改善箇所説明図

左フロント・ドア

左フロント・ドアの内張を外した状態
(右側フロント・ドアも同様)

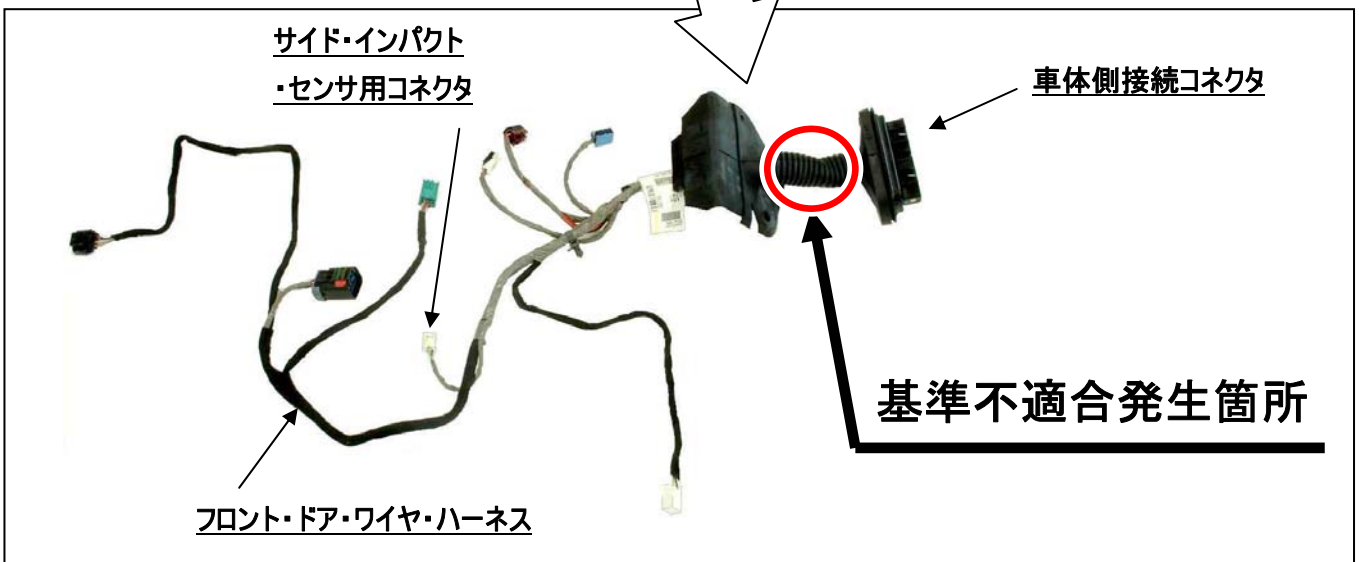
左右フロント・ドア・ワイヤ・ハーネスのサイド・インパクト・センサ用配線の耐久性が低いため、疲労により断線し、導通不良となることがある。そのため、そのままの状態で使用を続けると、エアバッグ警告灯が点灯し、最悪の場合、側面衝突の際にサイド・エアバッグが適切に作動しないおそれがある。

全車両、左右フロント・ドア・ワイヤ・ハーネスを対策品に交換する。
識別 : 運転席ドアヒンジの固定ボルト頭部に黄色ペンを塗布する。
